# 工程变更申请书 (ECR)

# 工程变更通知书 (ECN)

变更申请时间	2022.1.4	车型代号	H4	变更申请输入文件	ECR0007285
客户名称	福田	提出人	<input checked="" type="checkbox"/> 客户 <input checked="" type="checkbox"/> 公司 <input type="checkbox"/> 供应商	ECN编号	ECN0002861

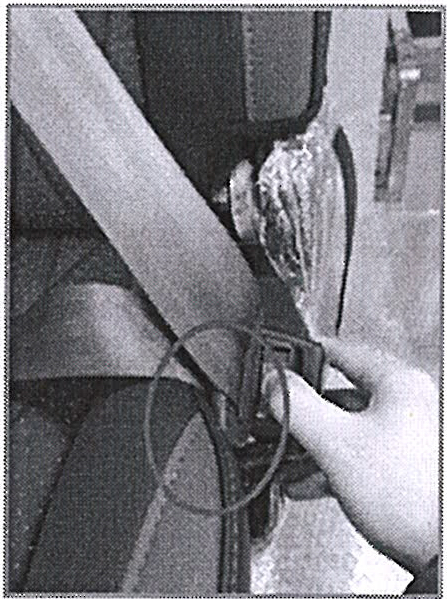
车型代号	ZY2001	客户名称	福田
优先级	<input checked="" type="checkbox"/> 一般 <input type="checkbox"/> 紧急	提出人	李彦凯
总成名称	驾驶员座椅总成通风加热 GTL-C (SHT0012914) 驾驶员座椅总成无通风加热 GTL-C (SHT0014069) 驾驶员座椅总成无通风加热 GTL-E (SHT0013939)	零 / 部件名称	SHT0013899通风坐垫泡沫总成 SHT0011281非通风坐垫泡沫总成
变更零件类型	<input checked="" type="checkbox"/> 自制件 <input type="checkbox"/> 采购件 <input type="checkbox"/> 外协件	项目阶段	<input type="checkbox"/> 模具开发阶段 <input type="checkbox"/> PPV阶段 <input checked="" type="checkbox"/> PP阶段 <input type="checkbox"/> P阶段 <input type="checkbox"/> 量产阶段
问题来源	客户评审	发生时间	
问题类别	<input checked="" type="checkbox"/> 产品设计类 <input type="checkbox"/> 管理流程类 <input type="checkbox"/> 有标准未执 <input type="checkbox"/> 复发 <input type="checkbox"/> 其他		
问题现状	H4 2.2驾驶员座椅座垫座盆SQX3000-6801101变更, 导致泡沫B面变更		
	老座盆	新座盆

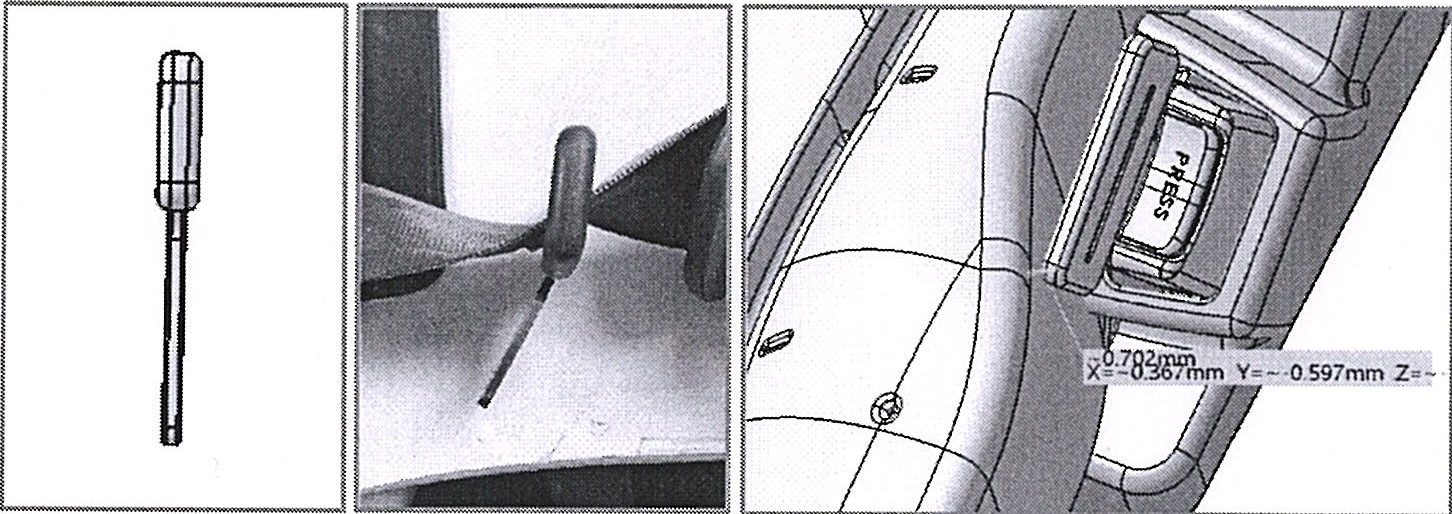
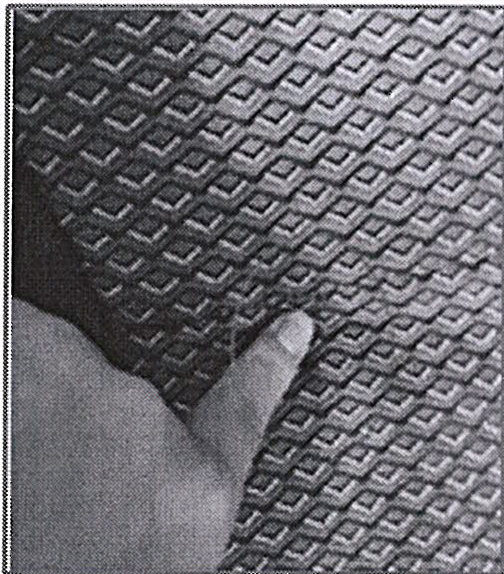
问题现状 H4 2.2副驾驶员座椅存在安全带锁舌锁止后与座垫干涉，安全带插锁解锁后座垫阻碍锁舌回位问题

真因分析 锁舌与泡沫设计状态干涉量为0.7mm，考虑到护面厚度3mm，锁舌实际状态为弯曲状态（数据状态为平面结构）导致的6mm偏斜，导致座垫与锁舌的干涉量达到9.7mm，产生较大阻力，阻止锁舌回位

真因确认（验证问题再现） 通过拉安全带测试，问题再现

车型代号	ZY2001	客户名称	福田
优先级	<input checked="" type="checkbox"/> 一般 <input type="checkbox"/> 紧急	提出人	李彦凯
总成名称	副驾驶员座椅总成 GTL-E (SHT0014024) 副驾驶员座椅总成 GTL-C (SHT0014073)	零 / 部件名称	SHT0011060座垫泡沫总成
变更零件类型	<input checked="" type="checkbox"/> 自制件 <input type="checkbox"/> 采购件 <input type="checkbox"/> 外协件	项目阶段	<input type="checkbox"/> 模具开发阶段 <input type="checkbox"/> PPV阶段 <input checked="" type="checkbox"/> PP阶段 <input type="checkbox"/> P阶段 <input type="checkbox"/> 量产阶段
问题来源	客户评审	发生时间	
问题类别	<input checked="" type="checkbox"/> 产品设计类 <input type="checkbox"/> 管理流程类 <input type="checkbox"/> 有标准未执 <input type="checkbox"/> 复发 <input type="checkbox"/> 其他		
临时对策	无		
永久对策	<p>将泡沫与安全带锁舌干涉位置泡沫减薄15mm，避让安全带锁舌</p> <div style="display: flex; align-items: center;"> <div style="margin-right: 20px;"> <p>变更前 ←</p> <p>变更后 ←</p> </div>  </div>		
对策验证效果	<p>制作样件，确认座垫阻碍安全带锁舌回位卡滞问题消除</p> 		
编制：李彦凯	审核： 	批准：	 田赛 21.12.30
涉及产品成本增加/工艺装备变更费用/试验费用审批		技术总监/技术副总批准：

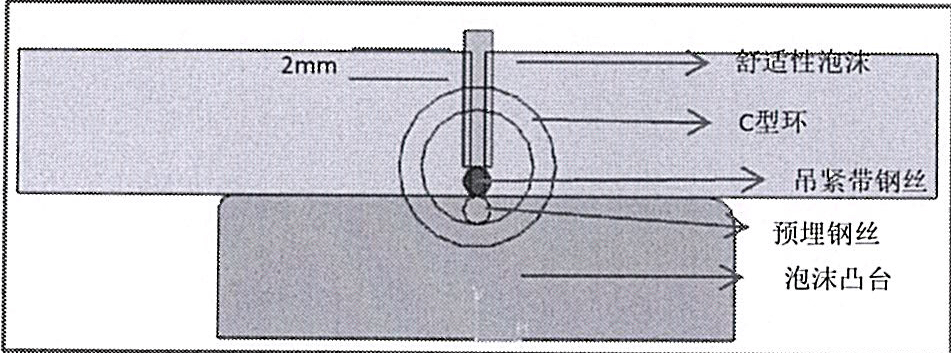
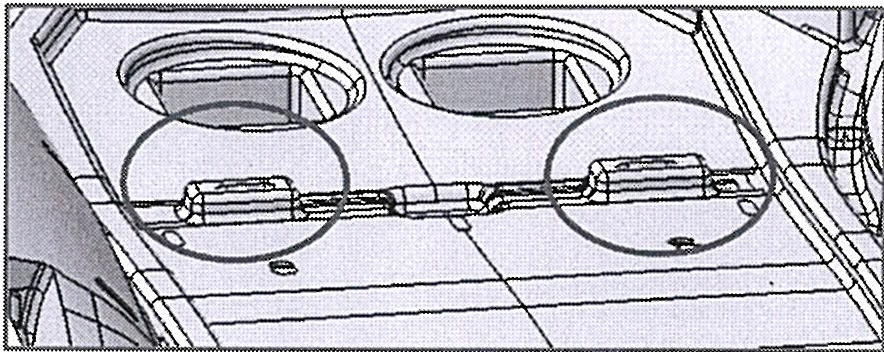
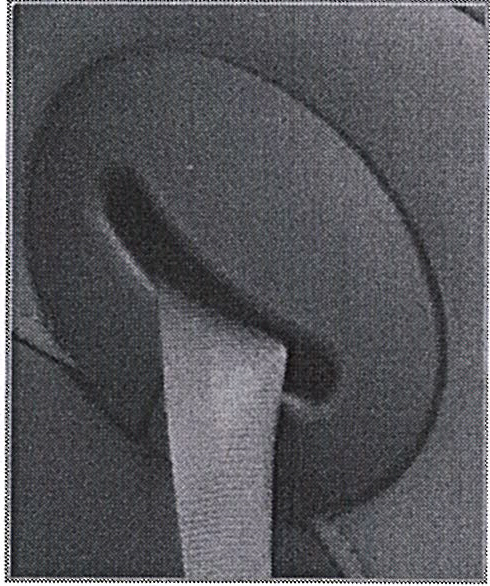
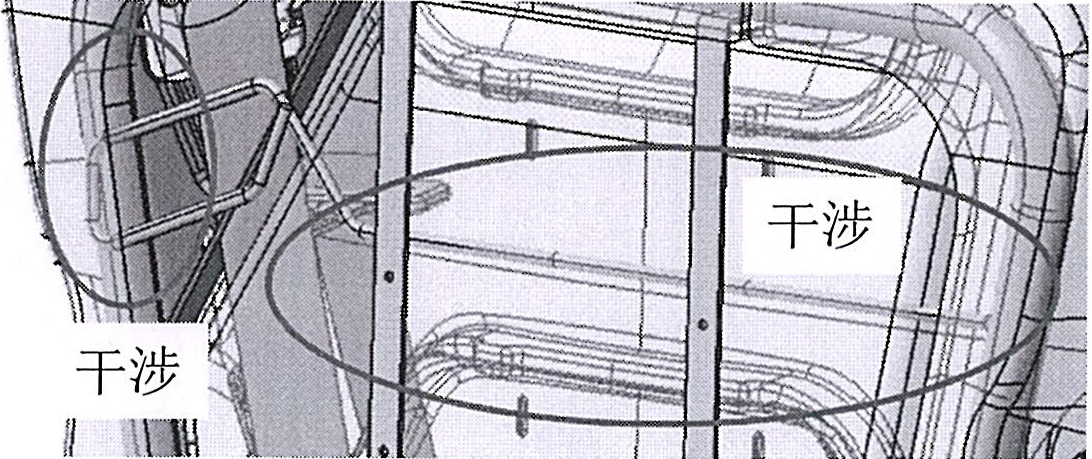
问题现状 H4 2. 驾驶员座椅通风加热配置靠背横向吊紧槽位置，触摸可感知到C形环，影响顾客感知

真因分析 为保证横向吊紧带不会影响到风扇将风输送到横向吊紧槽下端的区域，该位置用的吊紧带宽度为17mm，去掉作缝宽度后为9mm，故该位置泡沫吊紧凸台距离护面为10mm，吊环在连接吊紧钢丝和吊紧带后高出凸台表面8mm，距离护面底面2mm

真因确认（验证问题再现） 按压确认可感知到C型环

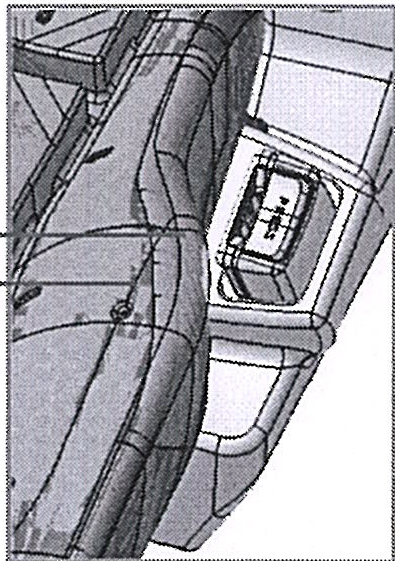
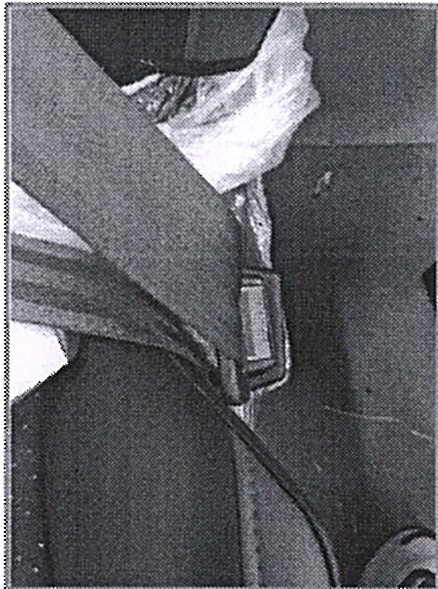
车型代号	ZY2001	客户名称	福田
优先级	<input checked="" type="checkbox"/> 一般 <input type="checkbox"/> 紧急	提出人	李彦凯
总成名称	驾驶员座椅总成通风加热 GTL-C (SHT0012914) 驾驶员座椅总成无通风加热 GTL-C (SHT0014069) 驾驶员座椅总成无通风加热 GTL-E (SHT0013939) 副驾驶员座椅总成 GTL-E (SHT0014024) 副驾驶员座椅总成 GTL-C (SHT0014073)	零 / 部件名称	SHT0013900 驾驶员靠背泡沫总成 (通风) SHT0013908 驾驶员靠背泡沫总成 (非通风) SHT0011062 靠背泡沫总成
变更零件类型	<input checked="" type="checkbox"/> 自制件 <input type="checkbox"/> 采购件 <input type="checkbox"/> 外协件	项目阶段	<input type="checkbox"/> 模具开发阶段 <input type="checkbox"/> PPV阶段 <input checked="" type="checkbox"/> PP阶段 <input type="checkbox"/> P阶段 <input type="checkbox"/> 量产阶段
问题来源	客户评审	发生时间	
问题类别	<input checked="" type="checkbox"/> 产品设计类 <input type="checkbox"/> 管理流程类 <input type="checkbox"/> 有标准未执 <input type="checkbox"/> 复发 <input type="checkbox"/> 其他		
问题现状	H4 2.2座椅靠背存在安全带拉带向车门侧易出现安全带卷折卡滞问题，影响安全带回位		
真因分析	<ol style="list-style-type: none"> <li>安全带罩壳开口末端为斜向车门侧向下，拉带在向车门侧拉出时，易出现拉带聚集在罩壳开口末端，从而导致拉带折叠</li> <li>安全带拉带与泡沫避免在拉带向车侧拉出时，会与泡沫存在干涉摩擦</li> </ol>

真因确认 (验证问题再现)	通过拉安全带测试，问题再现		
编制: 李彦凯		审核:	批准: 
涉及产品成本增加/工艺装备变更费用/试验费用审批		技术总监/技术副总批准:	
表单NO. GR62-00-06 (A/0)		GOLDRARE 光华荣昌

车型代号	ZY2001	客户名称	福田
优先级	<input checked="" type="checkbox"/> 一般 <input type="checkbox"/> 紧急	提出人	李彦凯
总成名称	驾驶员座椅总成通风加热 GTL-C (SHT0012914) 驾驶员座椅总成无通风加热 GTL-C (SHT0014069) 驾驶员座椅总成无通风加热 GTL-E (SHT0013939) 副驾驶员座椅总成 GTL-E (SHT0014024) 副驾驶员座椅总成 GTL-C (SHT0014073)	零 / 部件名称	SHT0013900驾驶员靠背泡沫总成 (通风) SHT0013908驾驶员靠背泡沫总成 (非通风) SHT0011062靠背泡沫总成
变更零件类型	<input checked="" type="checkbox"/> 自制件 <input type="checkbox"/> 采购件 <input type="checkbox"/> 外协件	项目阶段	<input type="checkbox"/> 模具开发阶段 <input type="checkbox"/> PPV阶段 <input checked="" type="checkbox"/> PP阶段 <input type="checkbox"/> P阶段 <input type="checkbox"/> 量产阶段
问题来源	客户评审	发生时间	
问题类别	<input checked="" type="checkbox"/> 产品设计类 <input type="checkbox"/> 管理流程类 <input type="checkbox"/> 有标准未执 <input type="checkbox"/> 复发 <input type="checkbox"/> 其他		
临时对策	无		
永久对策	<ol style="list-style-type: none"> <li>1. 泡沫安全带外罩壳开口逆时针旋转13°</li> <li>2. 安全带外罩壳由H5-6802127更换为H4681010096A0</li> <li>3. 安全带外部罩壳固定卡片由H5-6802127更换为H4681010096A0</li> <li>4. 在泡沫与拉带摩擦区域去掉部分泡沫</li> </ol>

对策验证效果	样件通过客户认可

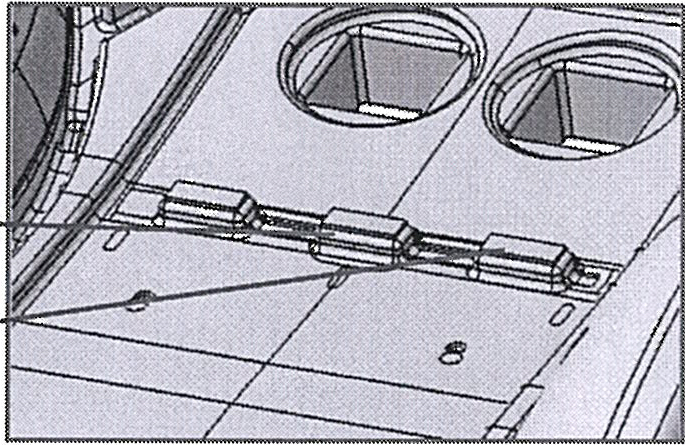
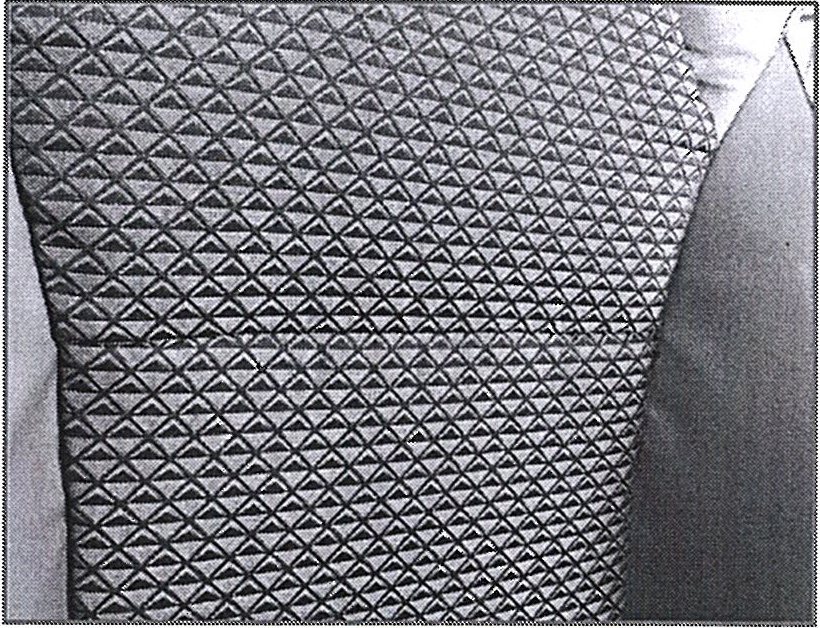
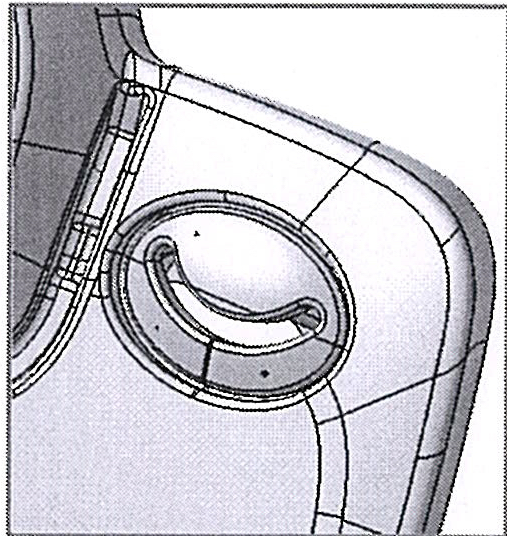
车型代号	ZY2001	客户名称	福田
优先级	<input checked="" type="checkbox"/> 一般 <input type="checkbox"/> 紧急	提出人	李彦凯
总成名称	驾驶员座椅总成通风加热 GTL-C (SHT0012914) 驾驶员座椅总成无通风加热 GTL-C (SHT0014069) 驾驶员座椅总成无通风加热 GTL-E (SHT0013939) 副驾驶员座椅总成 GTL-E (SHT0014024) 副驾驶员座椅总成 GTL-C (SHT0014073)	零 / 部件名称	SHT0013900驾驶员靠背泡沫总成 (通风) SHT0013908驾驶员靠背泡沫总成 (非通风) SHT0011062靠背泡沫总成
变更零件类型	<input checked="" type="checkbox"/> 自制件 <input type="checkbox"/> 采购件 <input type="checkbox"/> 外协件	项目阶段	<input type="checkbox"/> 模具开发阶段 <input type="checkbox"/> PPV阶段 <input checked="" type="checkbox"/> PP阶段 <input type="checkbox"/> P阶段 <input type="checkbox"/> 量产阶段
问题来源	客户评审	发生时间	
问题类别	<input checked="" type="checkbox"/> 产品设计类 <input type="checkbox"/> 管理流程类 <input type="checkbox"/> 有标准未执 <input type="checkbox"/> 复发 <input type="checkbox"/> 其他		
问题现状	<p>1. 泡沫与骨架钢丝间存在干涉，导致泡沫被骨架钢丝顶起，位置发生偏移</p> 		
真因分析	无		
真因确认 (验证问题再现)	无

**1、副驾坐垫发泡外观更改 SHT0011060**

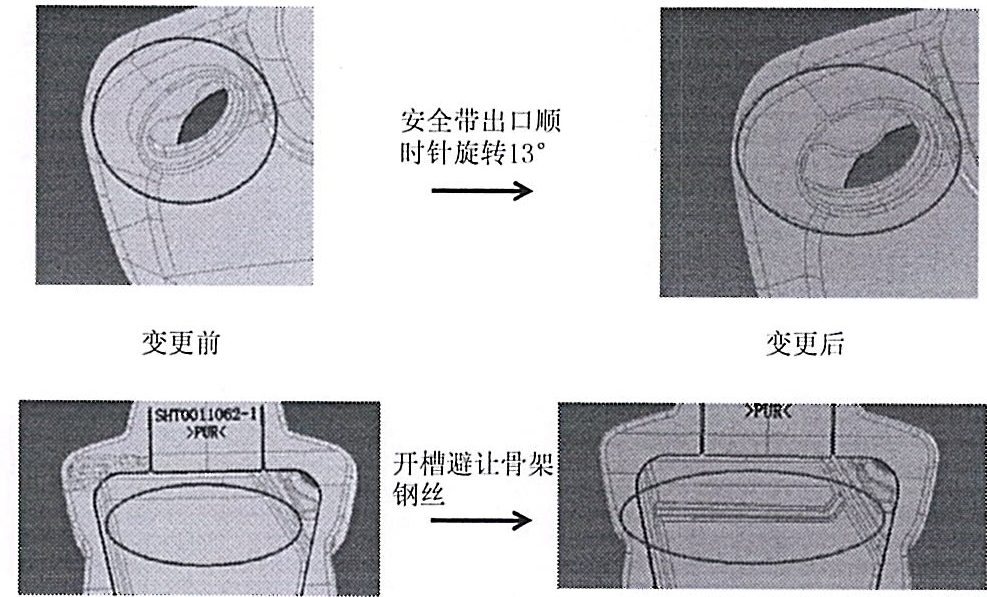
图示红色区域做出修改。以避免安全带解锁机构。

**2、副驾靠背发泡外观更改 SHT0011062**

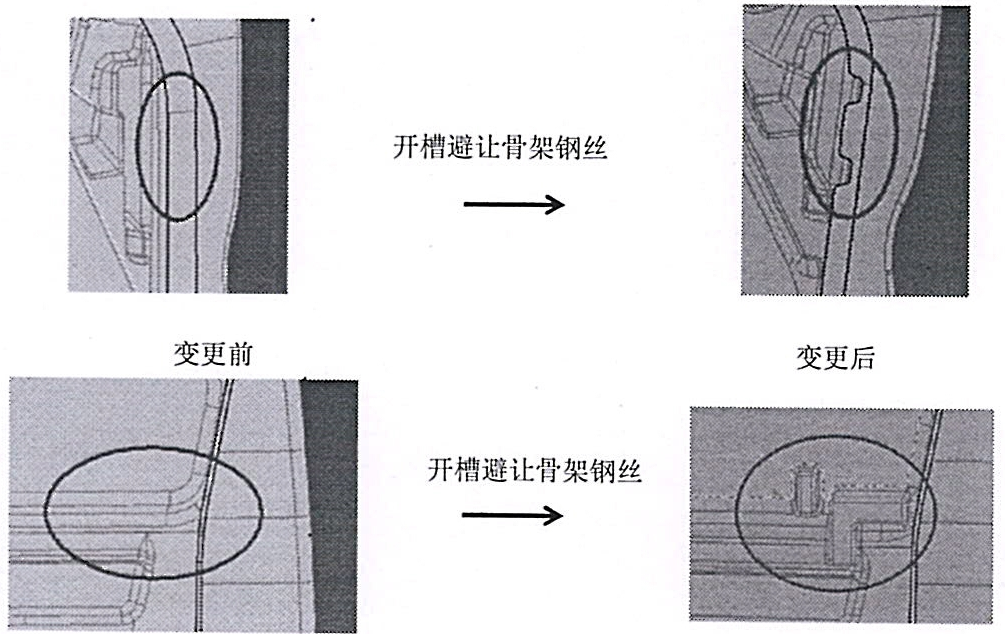
安全带出口顺时针旋转13°

开槽避让骨架钢丝

**3、副驾靠背发泡外观更改 SHT0011062**

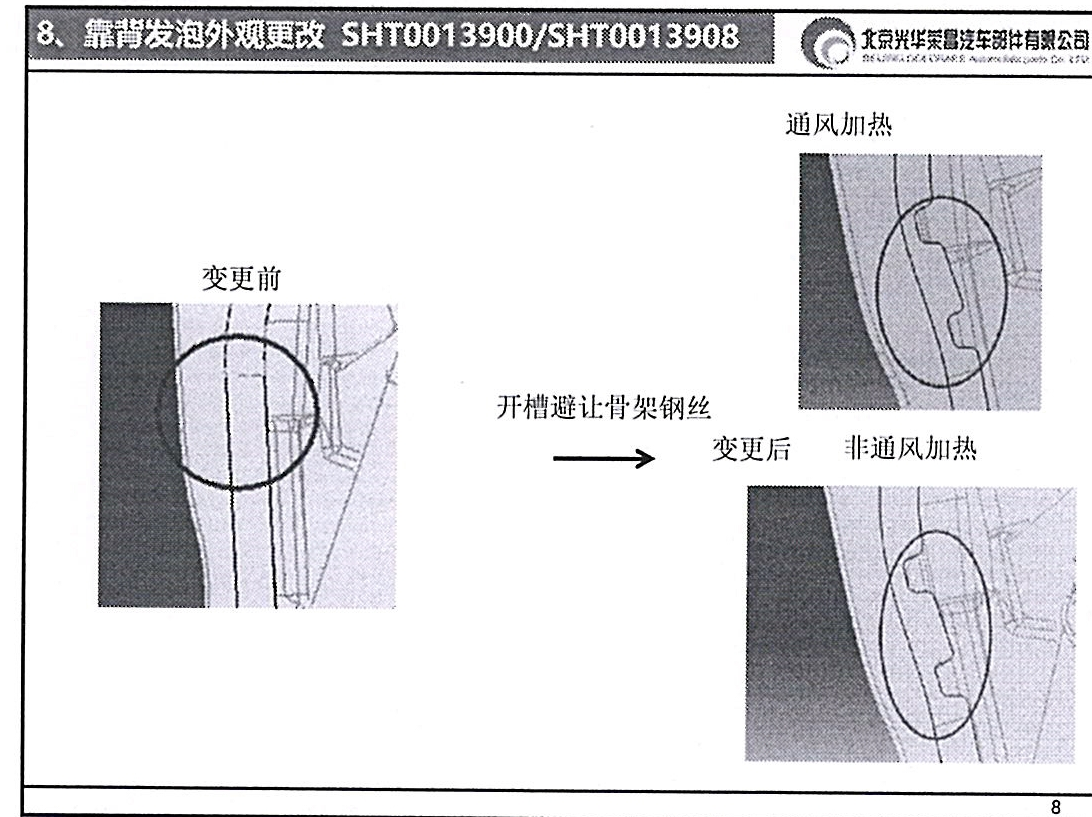
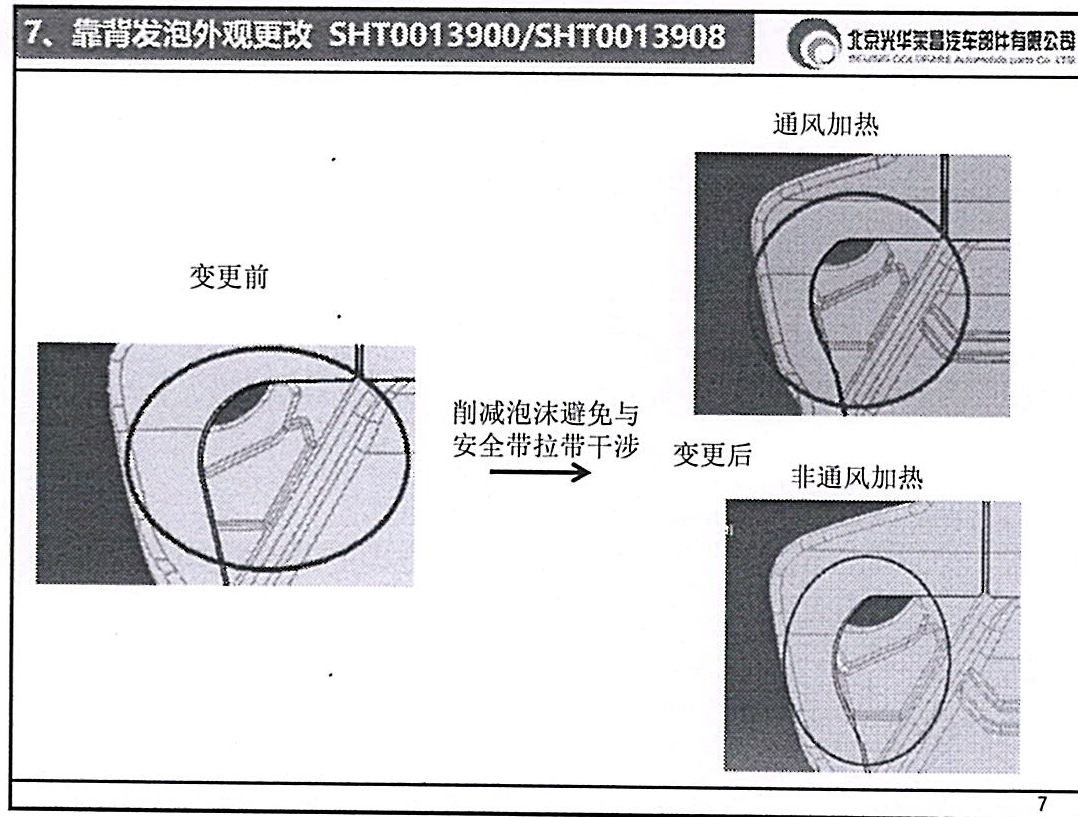
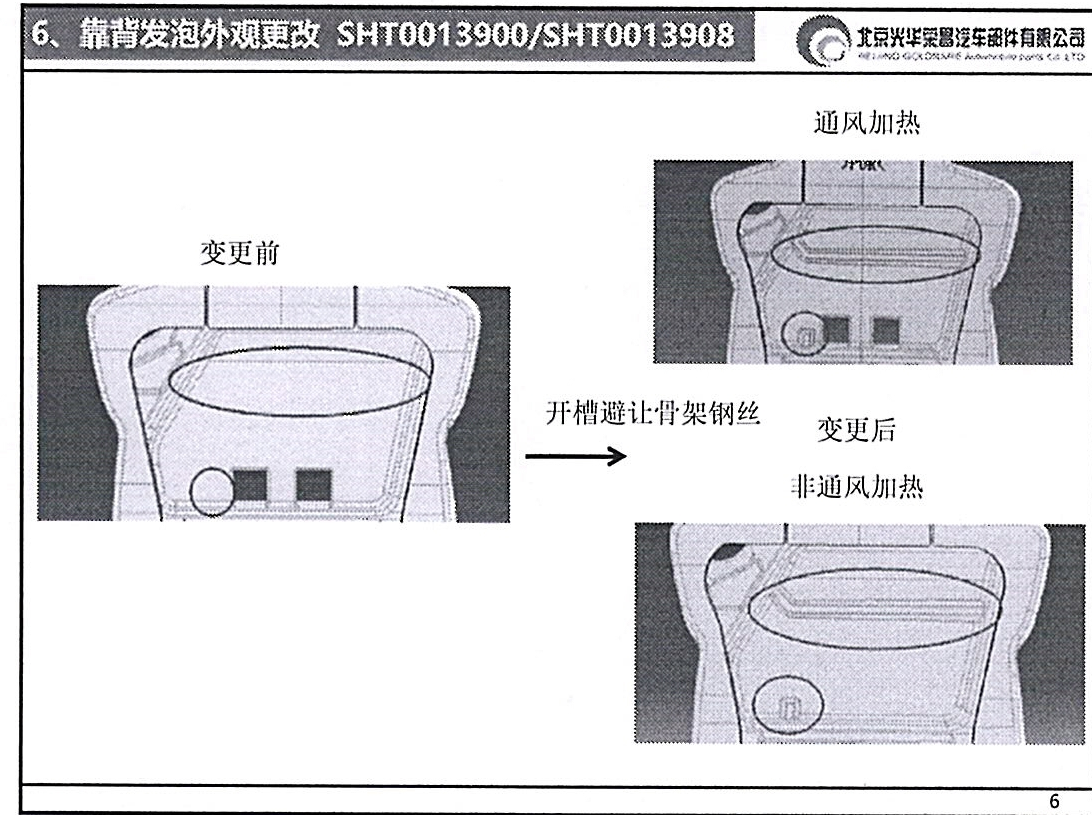
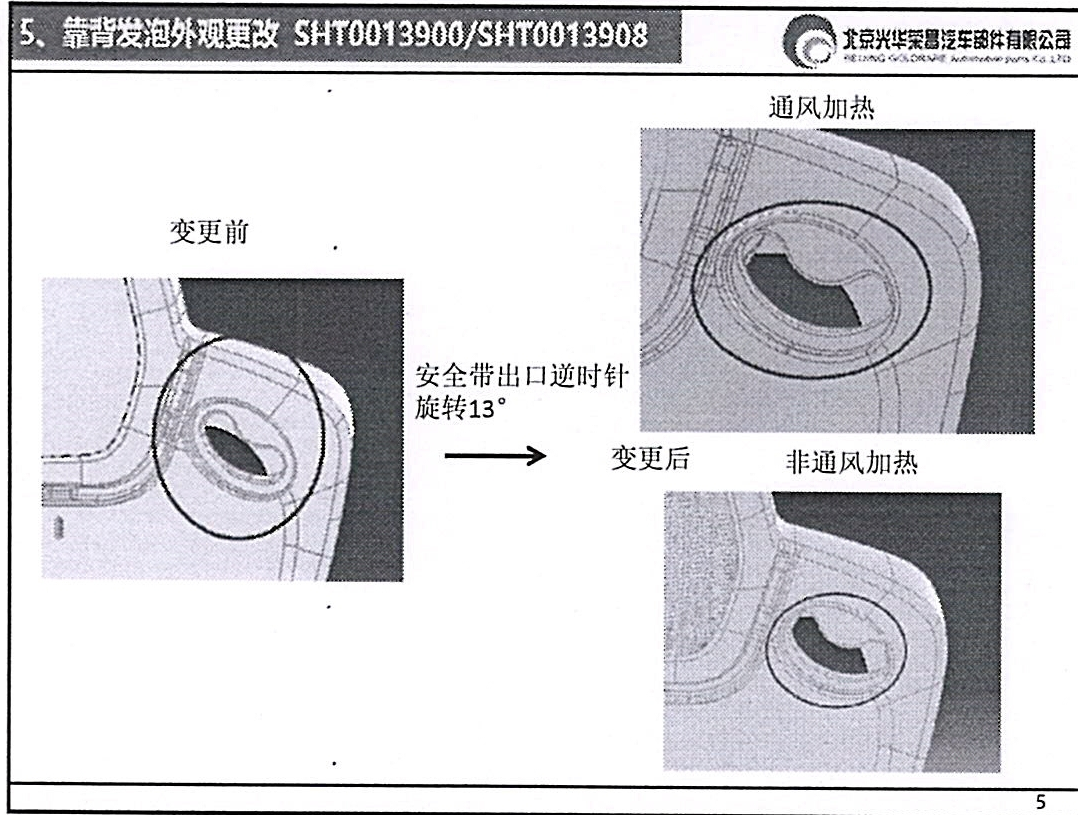
开槽避让骨架钢丝

开槽避让骨架钢丝

**4、副驾靠背发泡外观更改 SHT0011062**

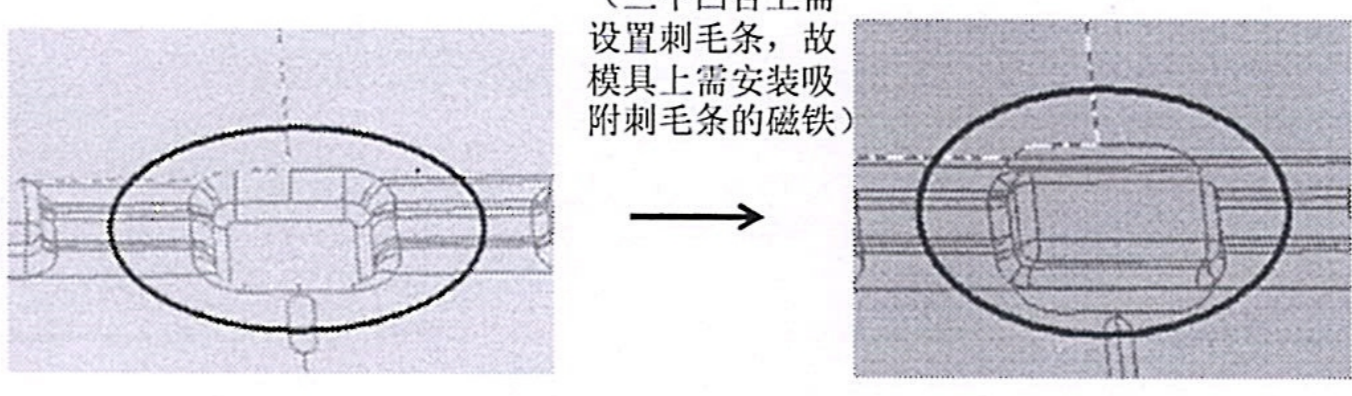
削减泡沫避免与安全带拉带干涉
